Betrifft:	Schraubverbindung Rotor mit Freilauf Nr.600 39 005 000 und Nr. 600 39 005 100
Modell:	950 Adv. 2003 / 2004
Einschränkung:	keine
Länder:	Alle

Bild 1

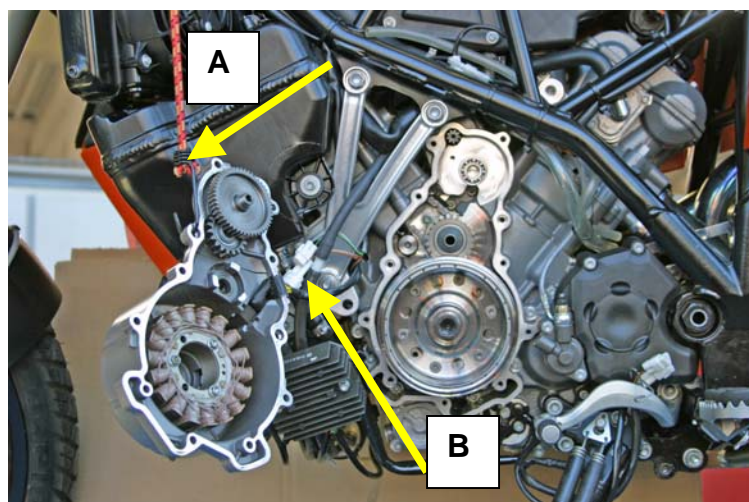
- 1.) Abnahme der Schlauchschelle am Motorentlüftungsschlauch
- 2.) Abziehen des Motorentlüftungsschlauches
- 3.) Schrauben am Generatordeckel entfernen, diesen zur linken Seite drehen und mittels Spannband sichern (Bild 1 / „A“) ; - zum Schutz gegen Beschädigung des Deckels weiche Zwischenlage einfügen.
- 4.) Die Steckverbindung der Kabel kann bestehen bleiben (Bild 1 / „B“)

Bild 2

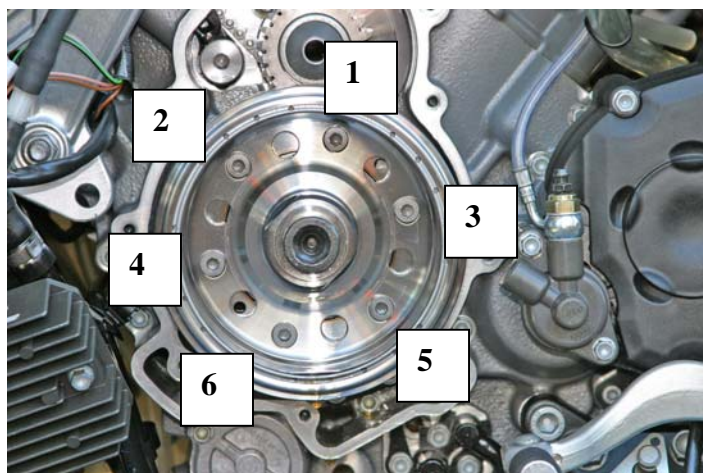
- 5.) Die Schrauben einzeln, Schraube für Schraube (keinesfalls alle auf einmal) in der Reihenfolge der Zahlen (Bild 2) ausdrehen und die Gewindebohrung mittels Bremsenreiniger auswaschen. Dazu ist es vorteilhaft, wenn das Motorrad am Seitenständer steht.
Die Gewinde der Schrauben mit Drahtbürste reinigen und mittels Bremsenreiniger entfetten.

Bild 3

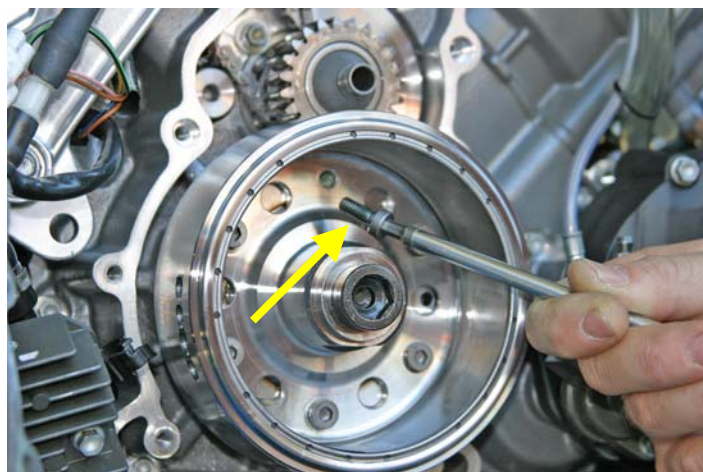
- 4.) Das Gewinde der Schraube(n) über die ganze Länge mit **Loctite 648 !!** benetzen (Bild 3)

Bild 5

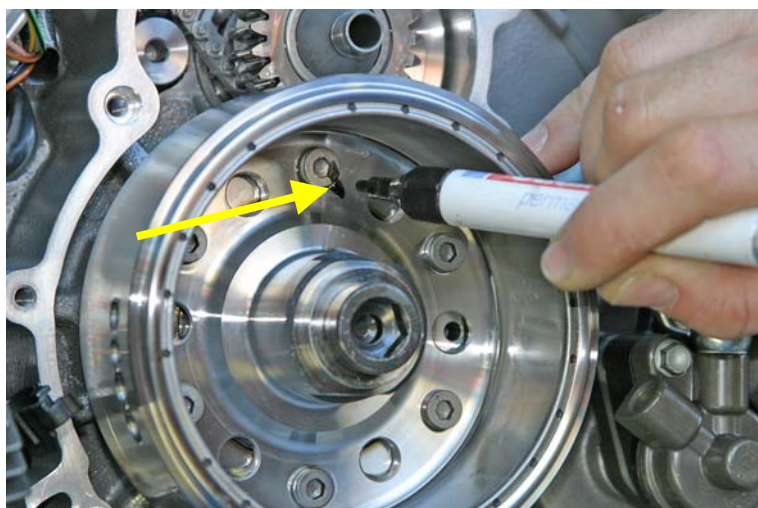
7.) Zwecks Übersicht, die gewechselten Schrauben mit „Edding“ markieren (Bild 5).

Bild 6

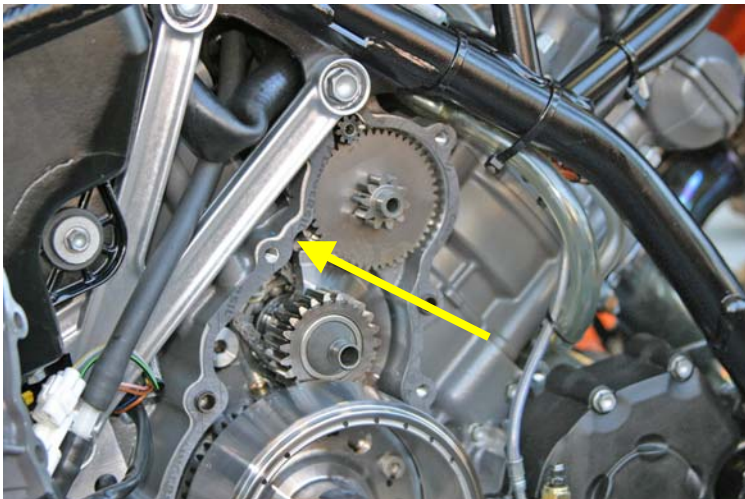
- 8.) Dichtflächen von Generatordeckel und Gehäuse reinigen und neue Dichtung (Bild 6) einbringen; - zur Fixierung der Dichtung, diese an einigen Stellen leicht mit Fett bestreichen und Generatordeckel aufsetzen.

Bild 7

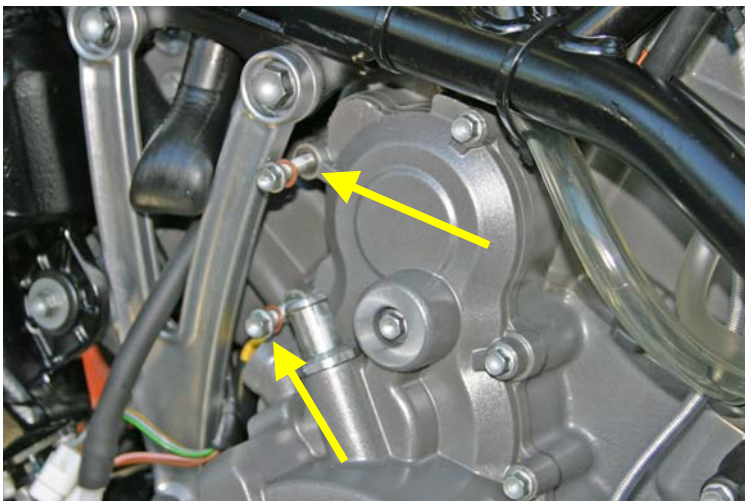
- 9.) An den beiden, mit Pfeilen markierten Positionen sind neue Kupferdichtringe zu montieren (Bild 7).
